STUDIO IDROLOGICO IDRAULICO

Integrazione: ADEGUAMENTO ALLA RICHIESTA del GENIO CIVILE VALDARNO SUPERIORE

Studio Schiatti - Via Puccini 150 – 52100 Arezzo

Aprile 2021

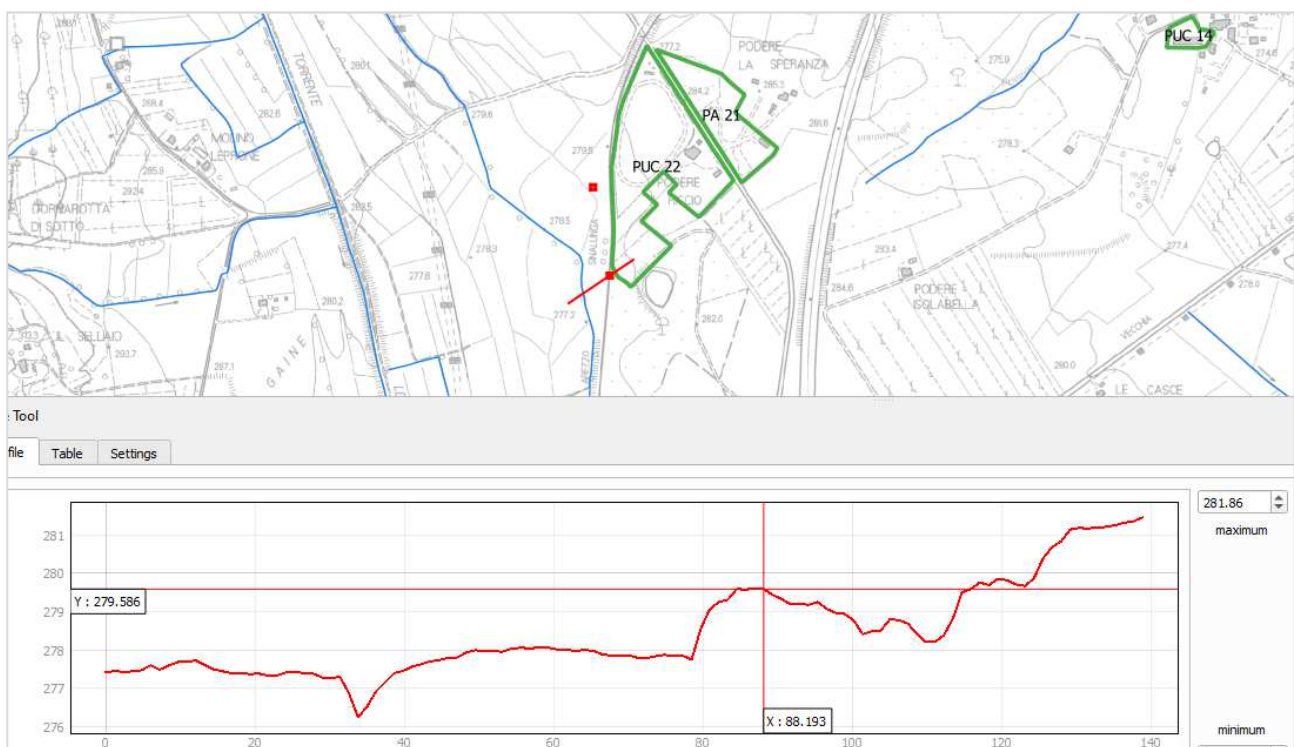
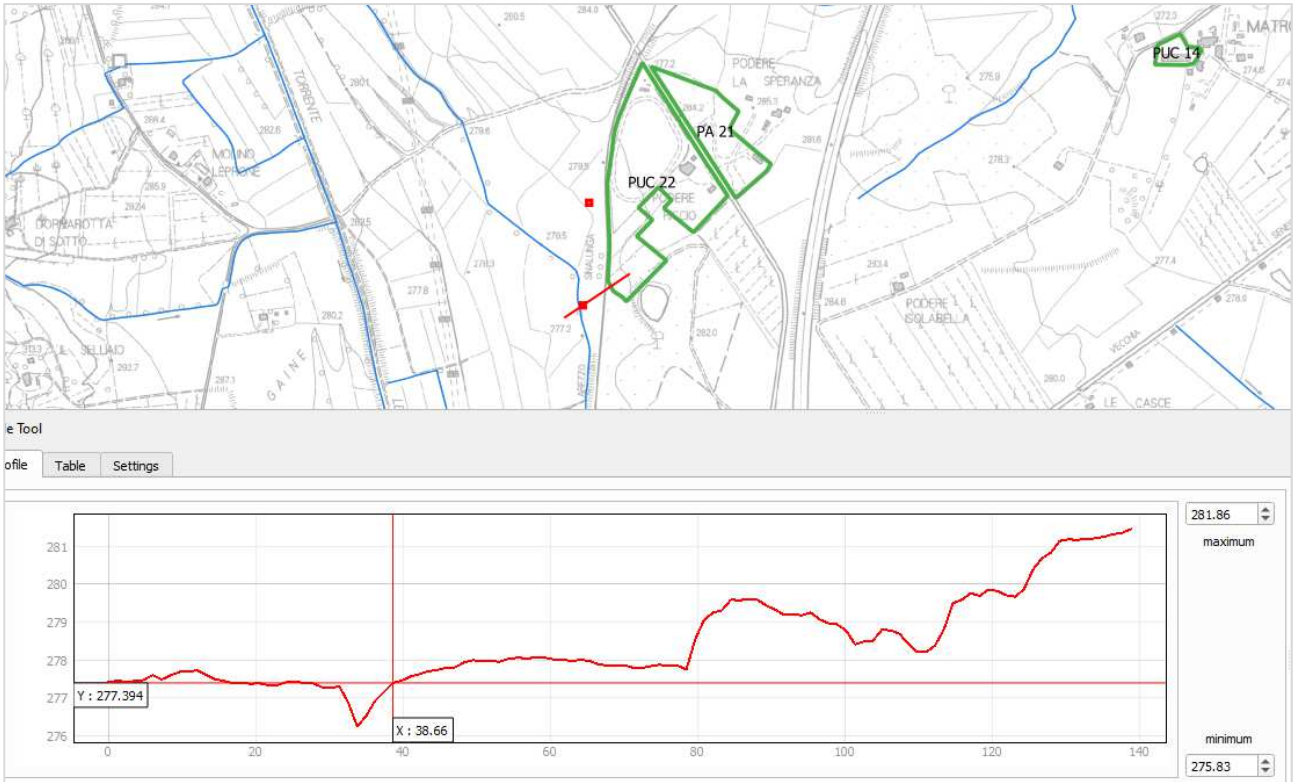
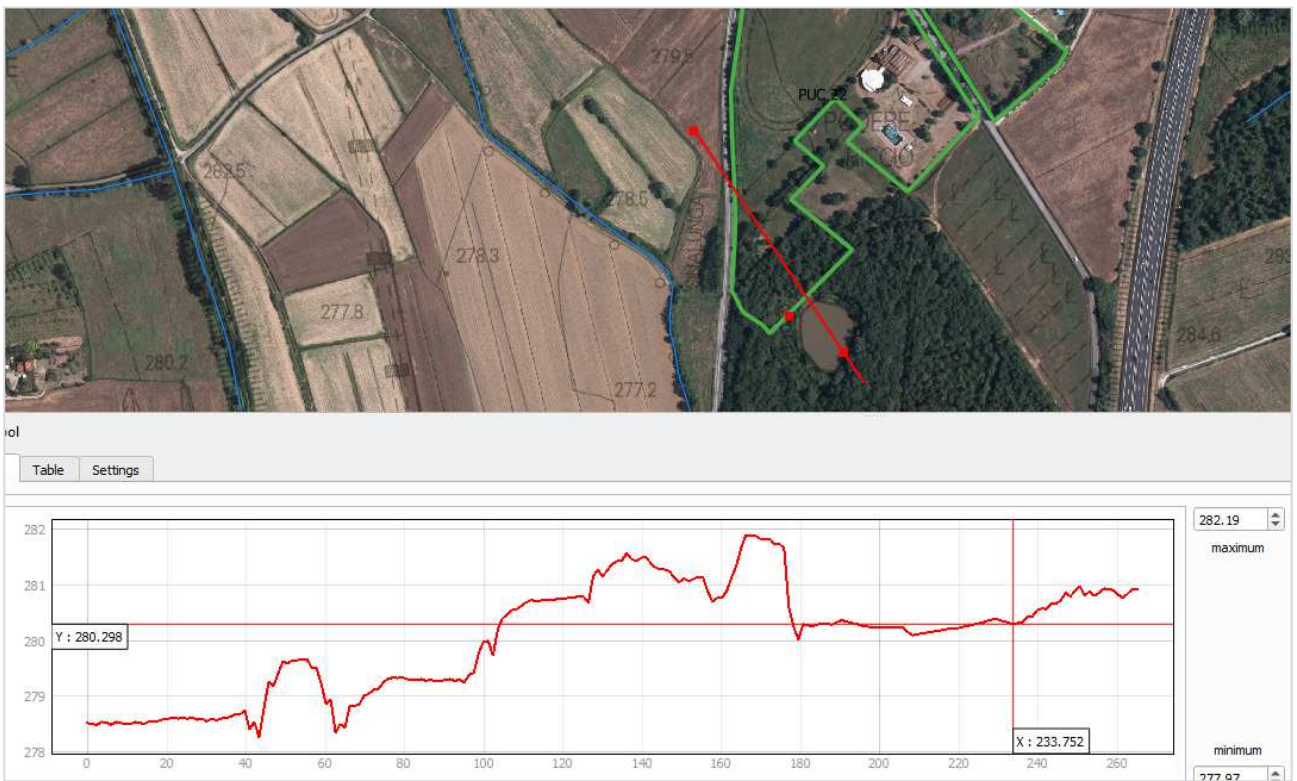
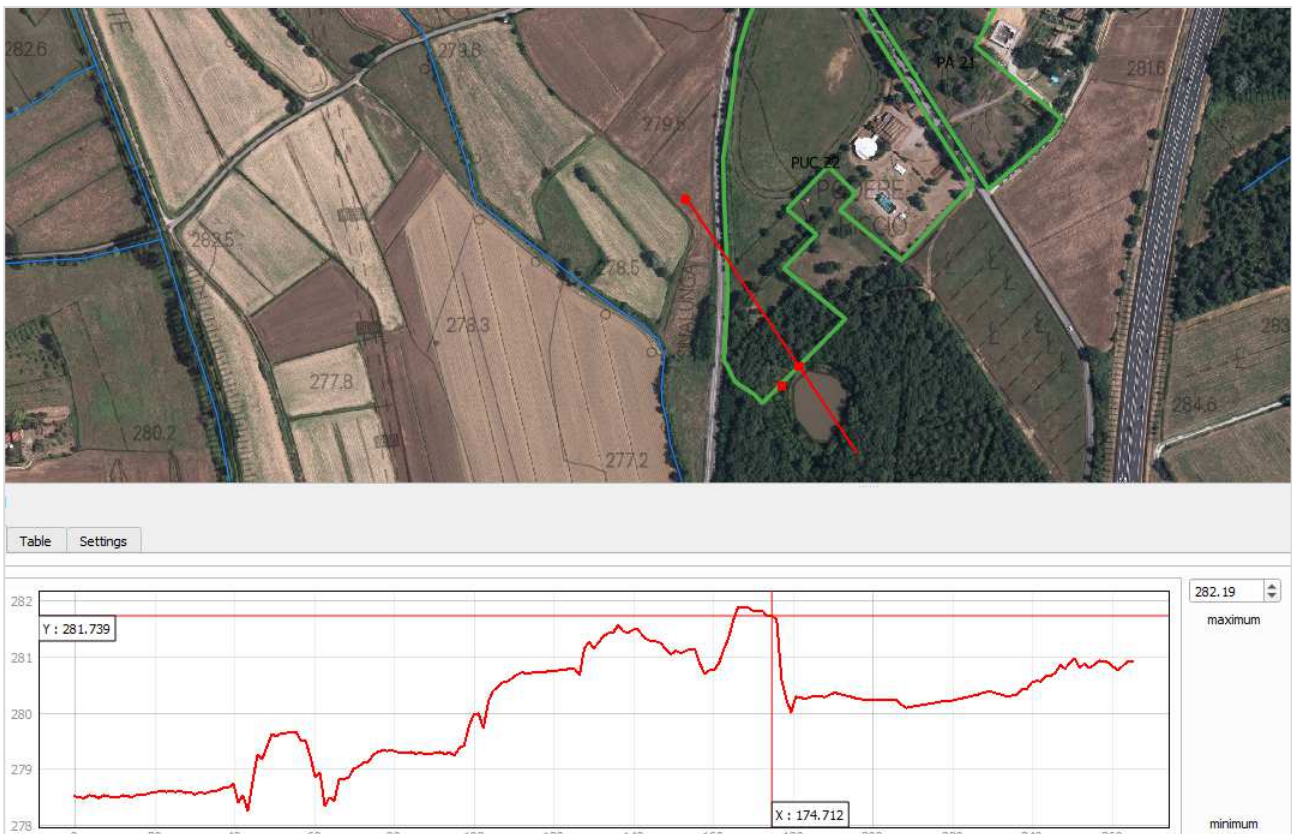
TESTO: *“per il PUC22 si chiede di verificare se è situato in posizione morfologica favorevole rispetto al Rio delle Capannacce o di produrre un’adeguata modellazione idraulica del corso d’acqua in questione. Si chiede altresì di verificare le caratteristiche del lago che si trova a sud del comparto e, se realizzato con argine di contenimento, di individuare un’adeguata area di inedificabilità a valle dello sbarramento perché potenzialmente interessata dal rischio indotto derivante dalla rottura dello stesso.”*

Rispetto al rischio derivante dal Rio delle capannacce l’area si trova in posizione morfologica favorevole (quota media del comparto 280.3 m s.l.m. quota sponda rio Capannacce 277.40 m s.l.m.) come si evince dalle sezioni lidar sotto riportate.

Non risulta inoltre soggetta al rischio indotto dalla presenza del lago posto a sud del comparto poichè la sponda sud del lago si attesta su piano di campagna quota 280.3 m s.l.m. mentre la sponda nord (quella a ridosso del comparto si attesta a quota 281.7 m s.l.m.).

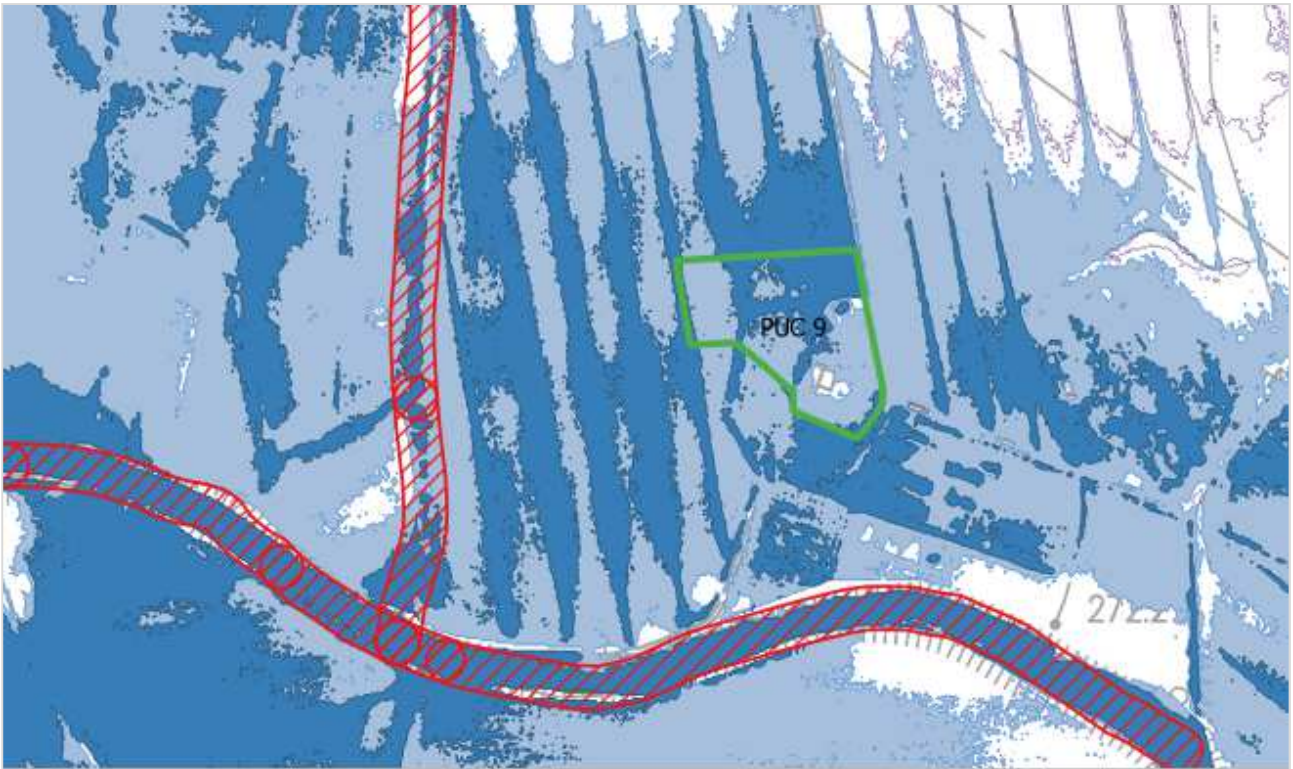
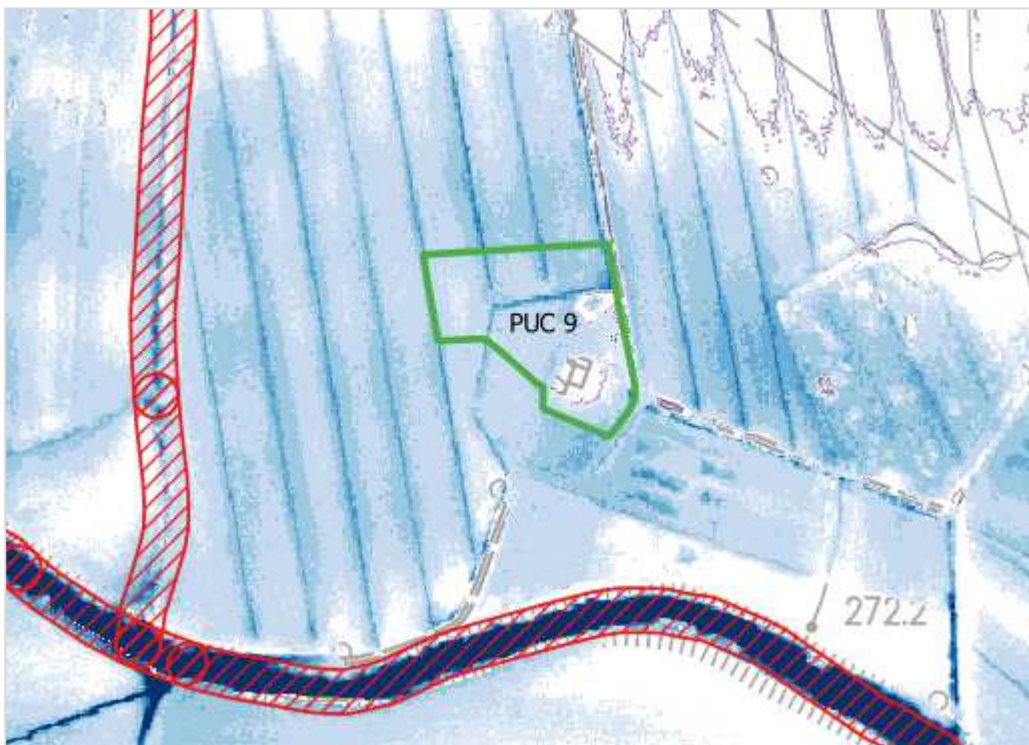
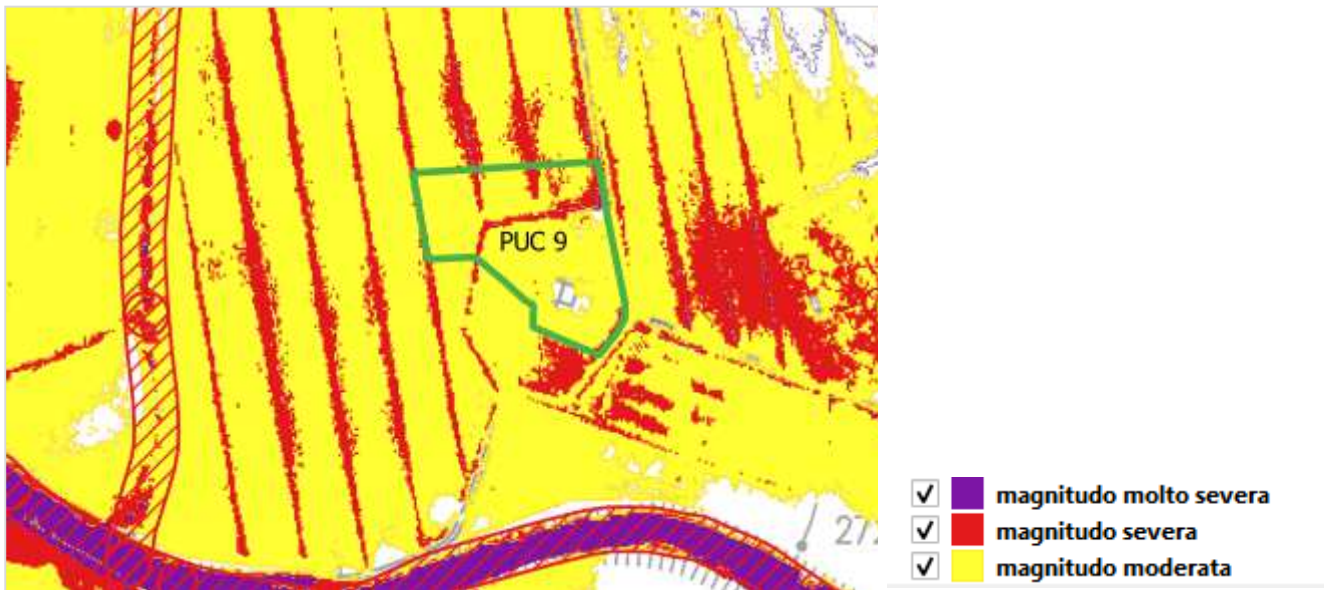
TESTO: *“per il PUC9 è necessario lo studio idraulico del Torrente Esse di Foiano, si segnala inoltre che è stato indicato erroneamente sulla scheda il riferimento alla zona P2 del PGRA del T. Leprone anziché del T. Esse di Foiano.”*

Dallo studio effettuato sul T.Esse di Foiano presentato nella parte iniziale del presente studio (cap.6.4) l'area del comparto è interessata sia da alluvioni frequenti che da alluvioni poco frequenti.

I battenti che si sviluppano in tale area sono nell'ordine dei 20 cm fatta esclusione per le scoline campestri.

La magnitudo risulta moderata nella quasi totalità dell'area.

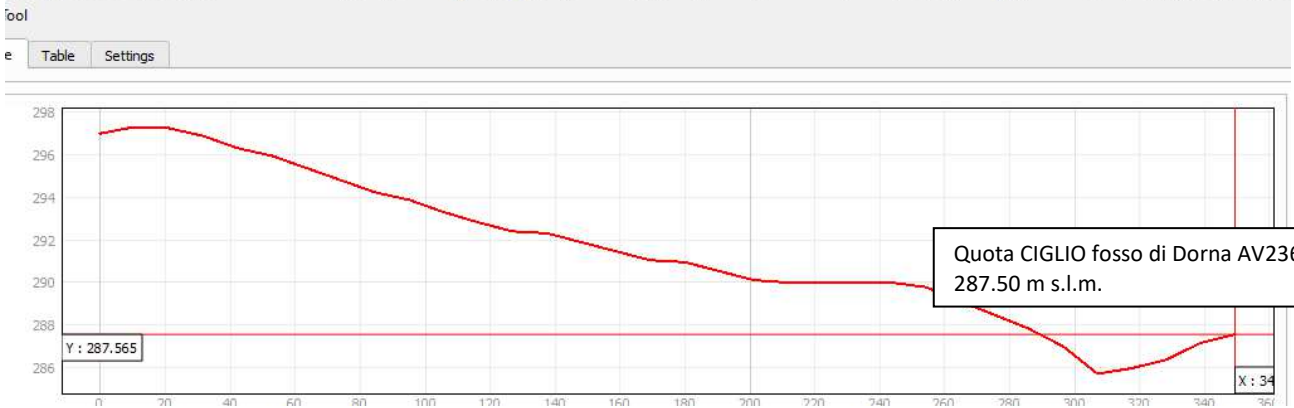
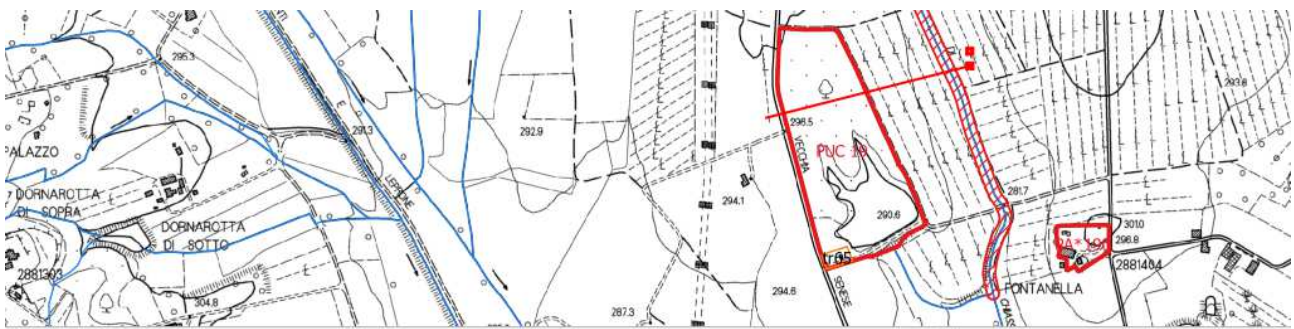
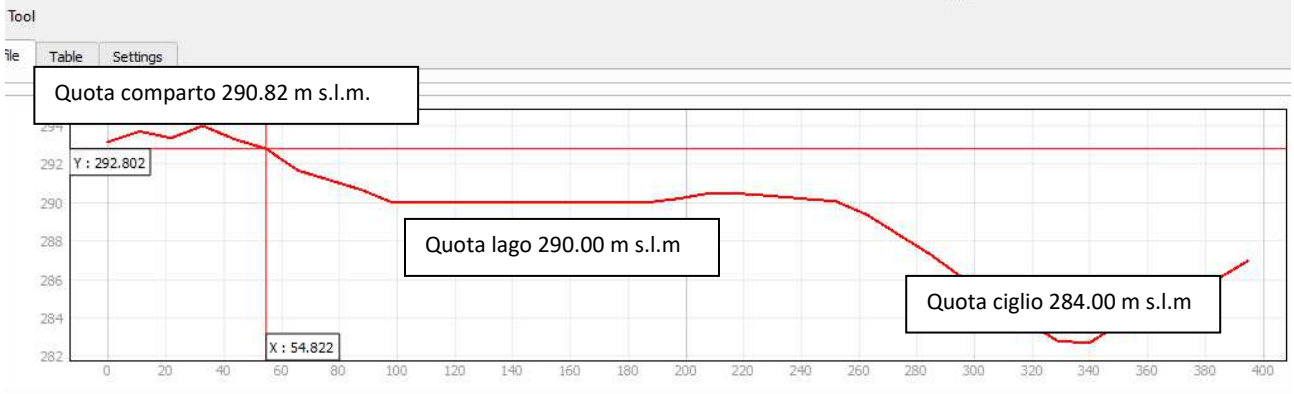
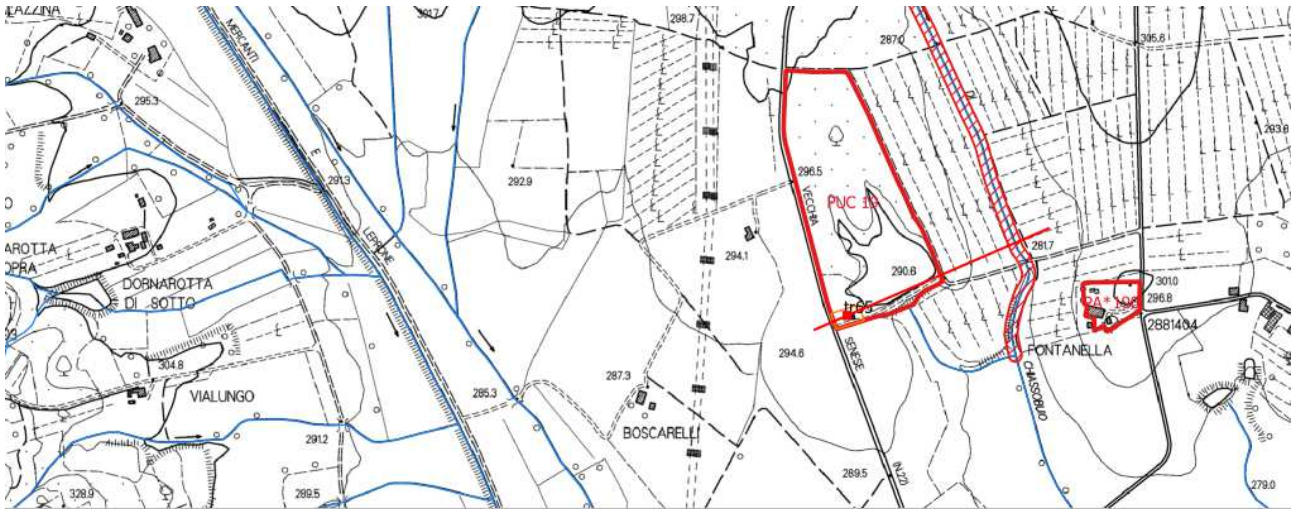
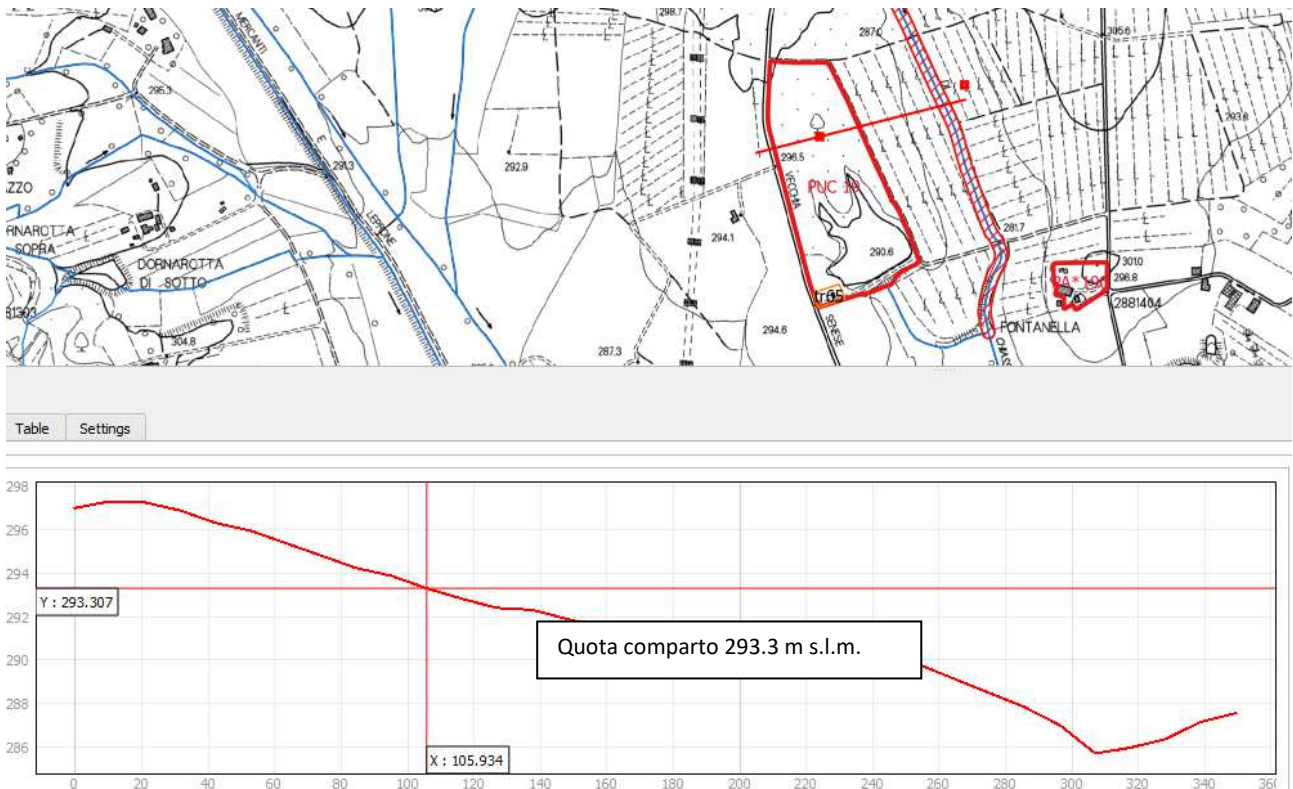
TESTO: *“per il PUC19 si chiede di verificare se è ubicato in posizione morfologica favorevole rispetto al fosso di Dorna AV23610 o di produrre uno studio idraulico.”*

Rispetto al rischio derivante dal fosso di Dorna AV23610 l'area si trova in posizione morfologica favorevole (quota media del comparto 291.39 m s.l.m. quota sponda dal fosso di Dorna AV23610 287.5 m s.l.m.) come si evince dalle sezioni ricavate da DTM sotto riportate.
